Procès-verbal de contrôle d'une installation électrique en BT et TBT

NON CONFORME

Rue Rue Belle-Vue
 Numéro 42
 Boîte
 Postcode 6780
 Commune MESSANCY
 Pays Belgique

Visite de contrôle d'une ancienne installation électrique domestique d'une unité d'habitation lors de la vente sur la demande du vendeur selon (AR 08/09/2019) - RGIE Livre 1 - 8.4.2. et 8.2.1. et 4.2.4.3.

Image du tableau de repartition et de
manoeuvre:

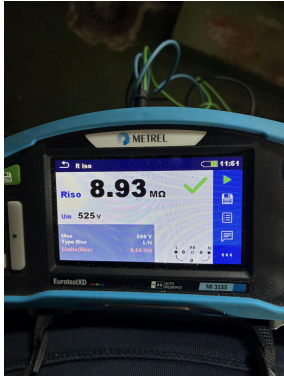
- 15.04 Le tableau de distribution n'est pas de catégorie I ou II (Livre 1 Sous-section 5.3.5.1.A.)
- 15.05 Prévoir un tableau équipé d'une paroi arrière (Livre 1 Sous-section 5.3.5.1.A.)

- 15.06 (Re)placer la porte et/ou l'écran de protection du tableau. Possibilité de contact avec des pièces nues sous tension (Livre 1 Section 5.1.4. et 5.3.5.1.A. et 4.2.2.3.)

- 15.10 Protéger correctement les parties actives sous tension et accessibles (Livre 1 Section 5.1.4. et 4.2.2.3.)
- 15.11 Obturer les ouvertures non utilisées du tableau ou coffret (Livre 1 Section 5.1.4. et 4.2.2.3.)

- 15.14 La tension nominale de service n'est pas indiquée clairement sur le tableau (Livre 1 Sous-section 3.1.3.3.)

Remplacer le coffret BT.
